# COMUNE DI VICENZA

Variante parziale al Piano degli Interventi relativa all'area "Ex Centrale del Latte"  
adottata con deliberazione di Consiglio comunale n.38 del 22/07/2014

## OSSERVAZIONI - ISTRUTTORIE TECNICHE -

### ISTRUTTORIA TECNICA DELLE OSSERVAZIONI

# Piano degli Interventi - Scheda puntuale degli interventi

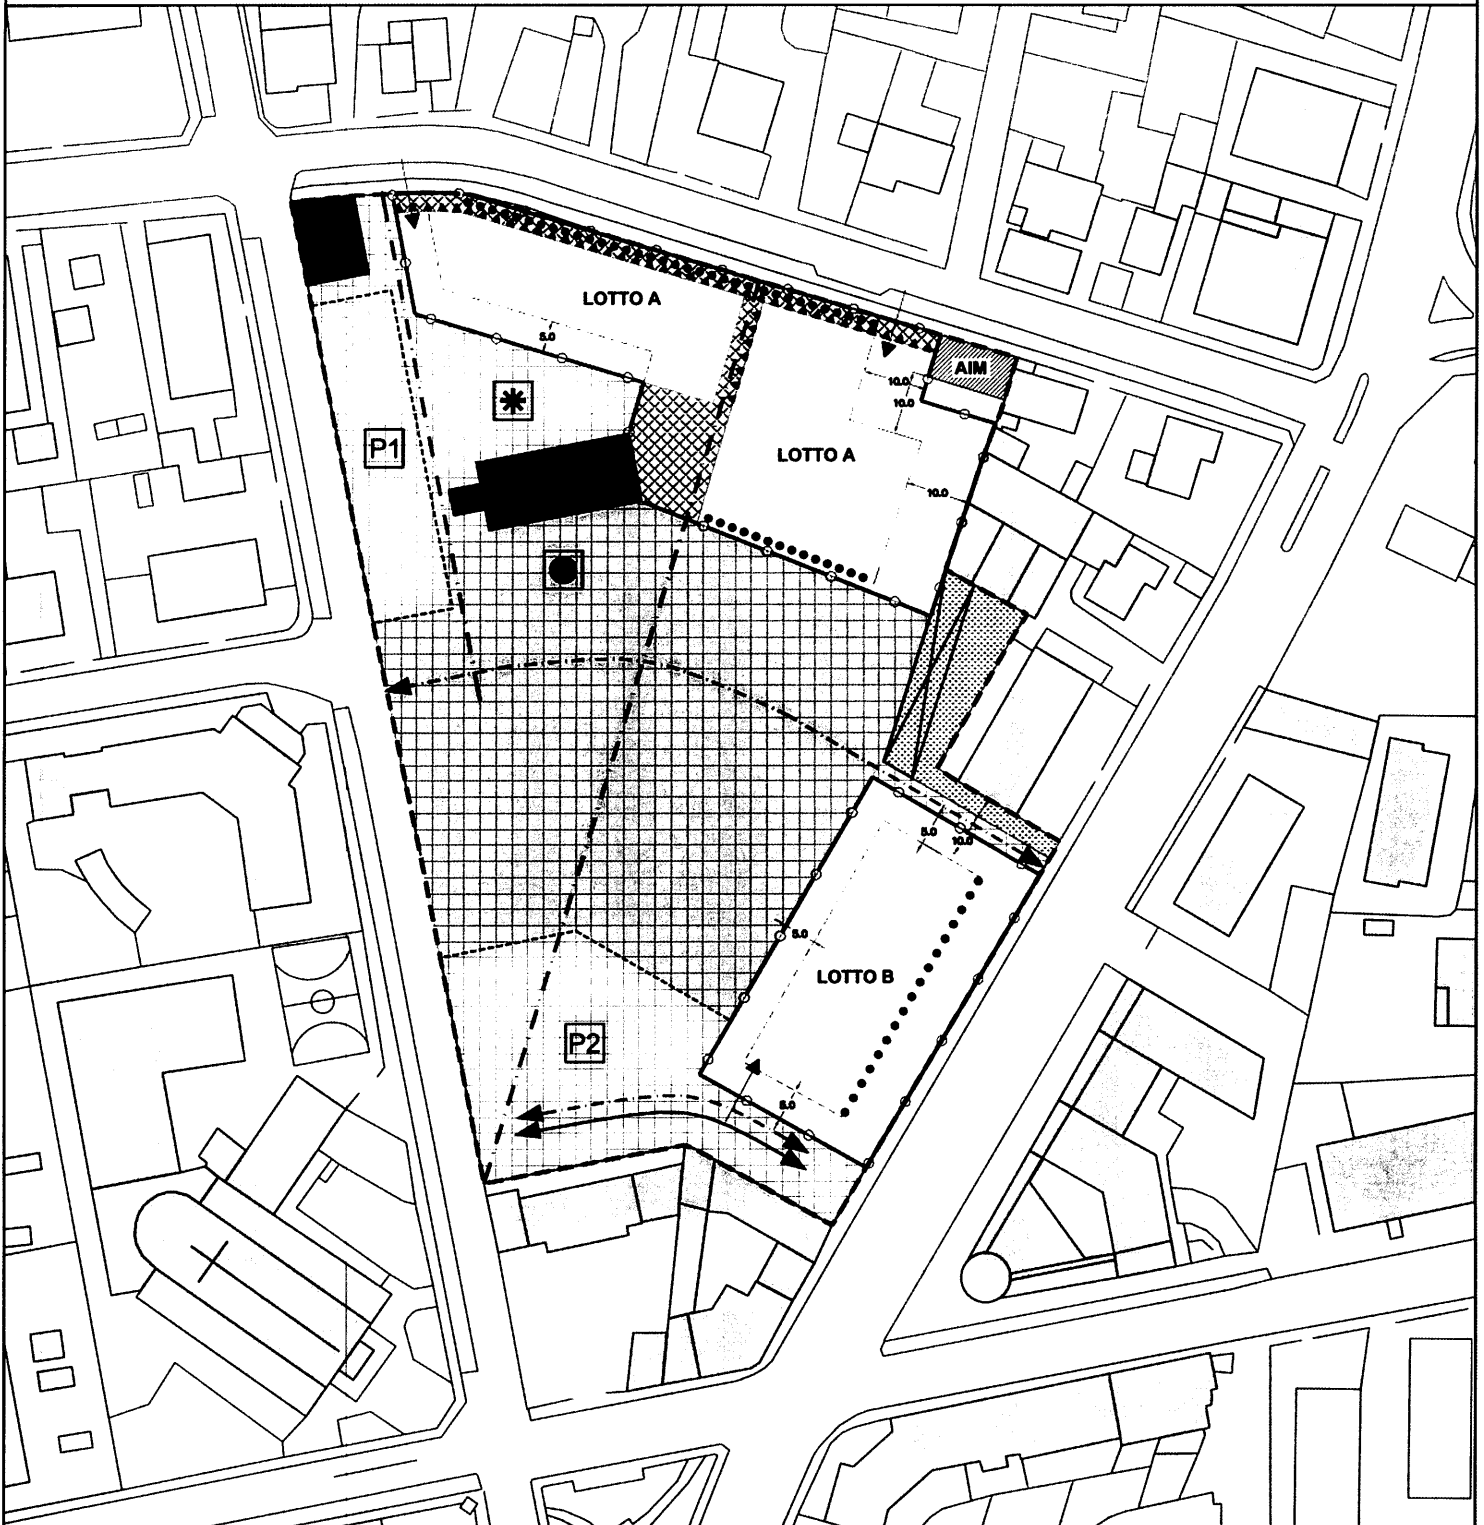
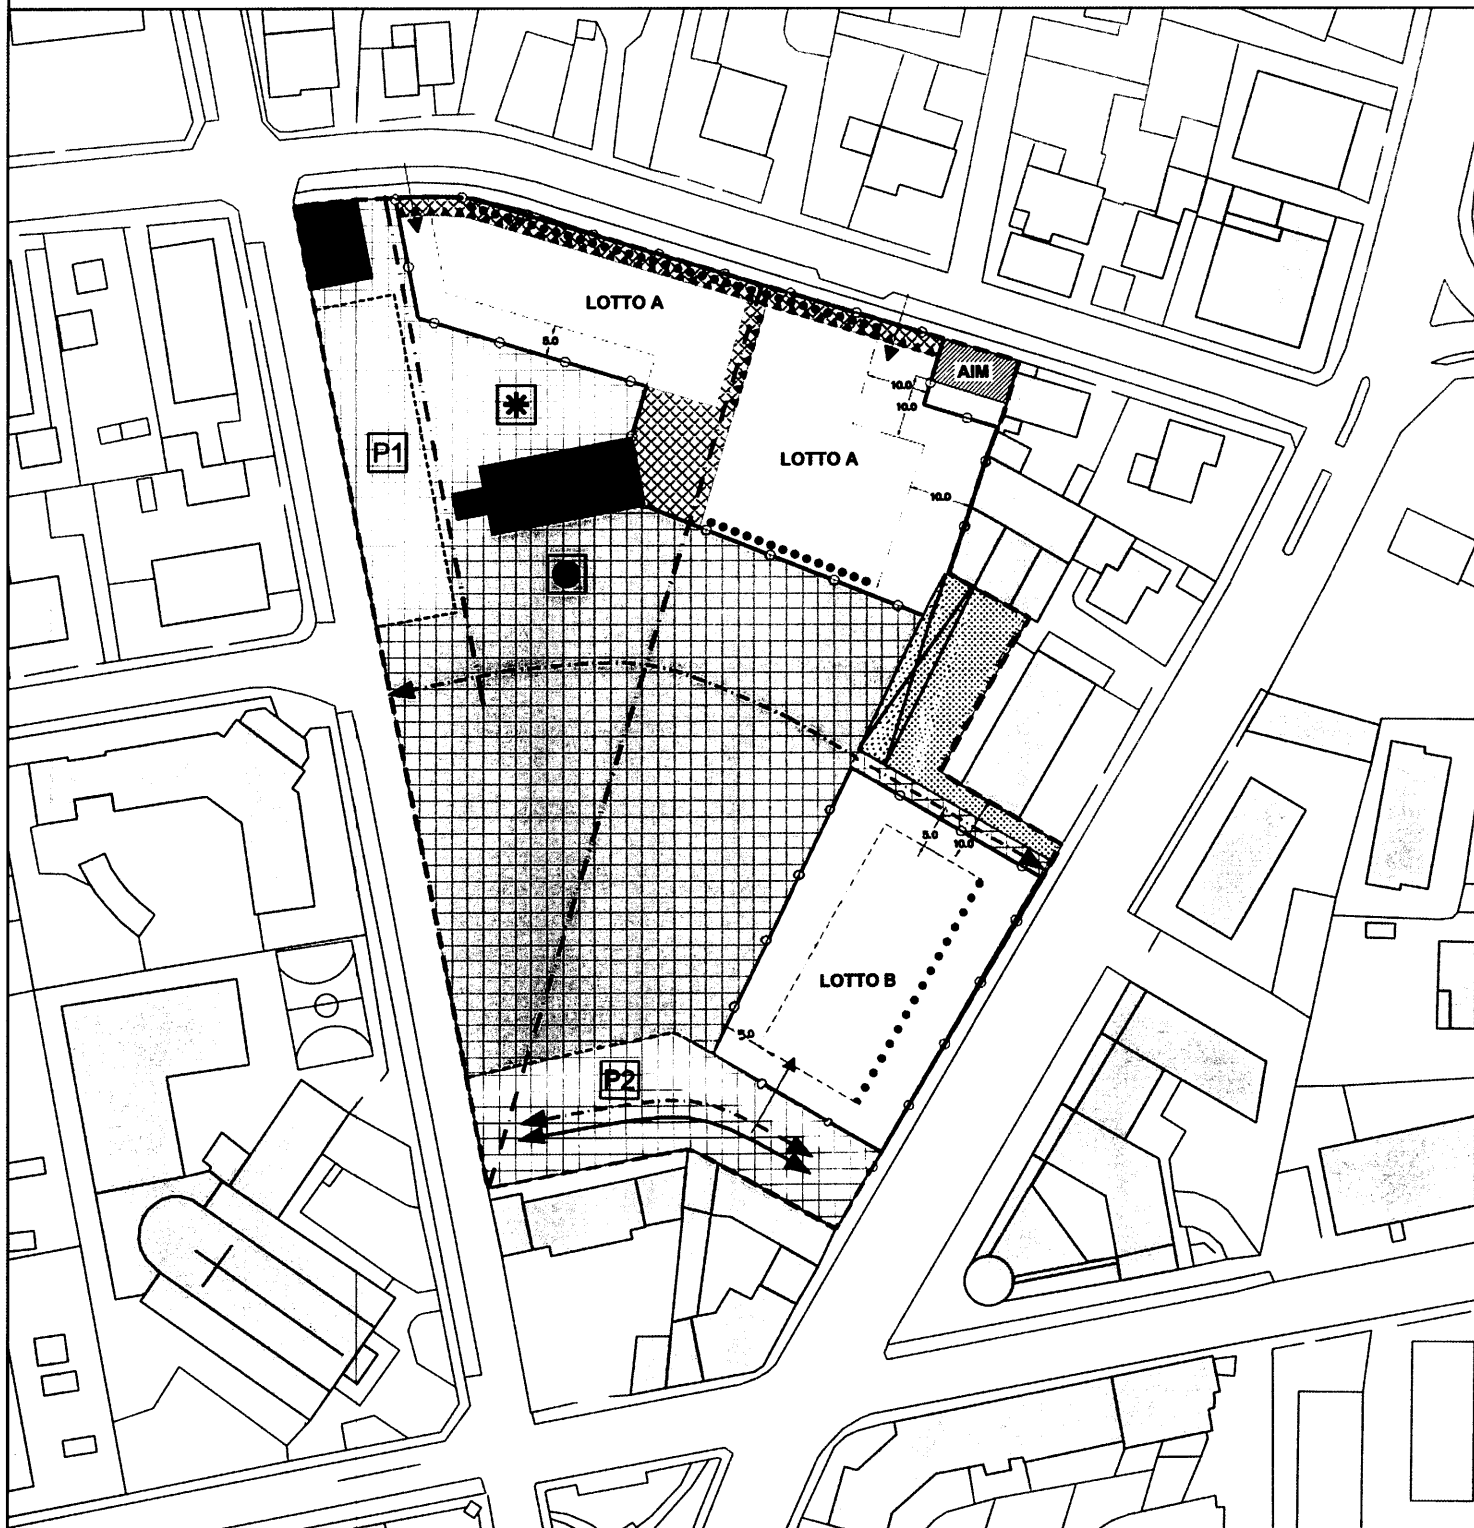
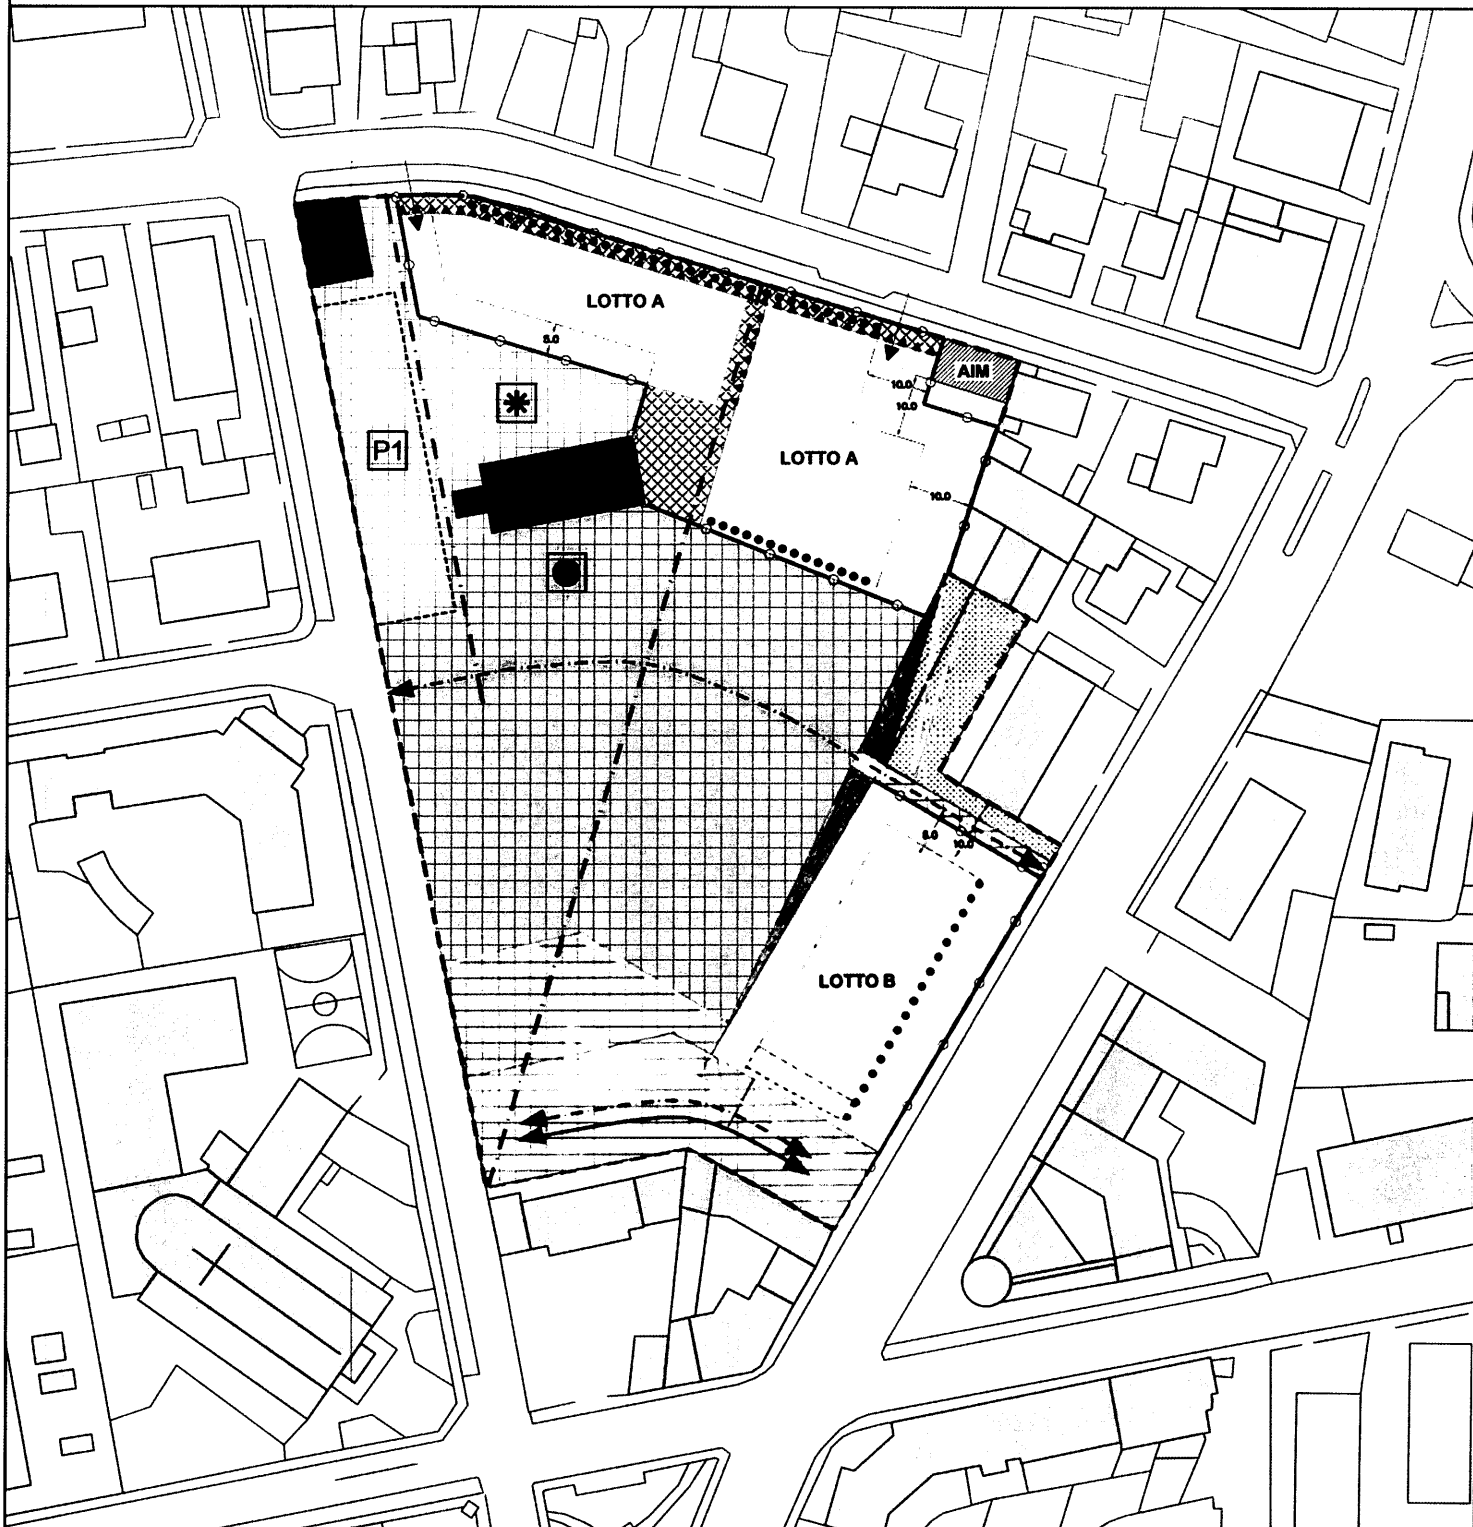
- 2.1 Si propone di modificare forma e dimensione del parcheggio P2, garantendo un numero di posti auto da un minimo di n. 28 fino a n. 30 posti, ciò permette un sensibile ampliamento dell'area a "parco urbano".
- La modifica del parcheggio P2 è ritenuta, inoltre, molto importante per mitigare l'impatto visivo costituito dal parcheggio su via Medici e soprattutto per garantire e facilitare la relazione diretta tra "zona ricreativa" Parrocchiale ed il nuovo parco che altrimenti risulterebbe impedita. Nel caso si decidesse, inoltre, di chiudere la sede auto-veicolare per un tratto di via Medici (dall'attuale ingresso alle Opere parrocchiali fino all'incrocio con via Goito), tale relazione potrebbe essere ulteriormente migliorata.

Si propone pertanto di modificare la "Scheda puntuale degli interventi", disegnando il nuovo parcheggio. La modifica di cui sopra, comporta una leggera riduzione della superficie fondiaria del LOTTO B sul lato sud.

- 2.2** Al fine di far recuperare al LOTTO B parte della superficie fondiaria, sottratta con la modifica di cui sopra, e rendere più razionale il "nuovo box auto nel lotto di proprietà comunale" prospiciente via M. Grappa, si propone di modificare la "Scheda puntuale degli interventi" come indicato nel disegno (vedi allegati).

- Per mitigare l'impatto visivo costituito dal parcheggio su via Medici e per garantire e facilitare la relazione con la zona ricreativa parrocchiale e il parco, si propone di modificare la forma e dimensionamento del parcheggio P2, garantendo un numero di posti auto tra 28 e 30 posti, permettendo un ampliamento del parco (come da ALLEGATO N.2 e N. 3). Tale modifica implica una diminuzione della superficie fondiaria del Lotto B sul lato sud (come da ALLEGATO N.2 e N. 3).
- Al fine di recuperare la superficie fondiaria di cui sopra, e rendere più razionale il "nuovo box auto nel lotto di proprietà comunale", si propone di ampliare il Lotto B sul lato est, riducendo di conseguenza il parco (come da ALLEGATO N.2 e N. 3).

La proposta avanzata comporta una modifica sostanziale alla scheda puntuale, che, oltre a non essere migliorativa rispetto a quanto previsto dalla scheda adottata, non può essere accolta in sede di osservazione senza una riadozione della variante urbanistica.

Si ritiene **NON ACCOGLIBILE** l'osservazione implicando modificazioni sostanziali alla scheda adottata che comporterebbero una riadozione della variante urbanistica.
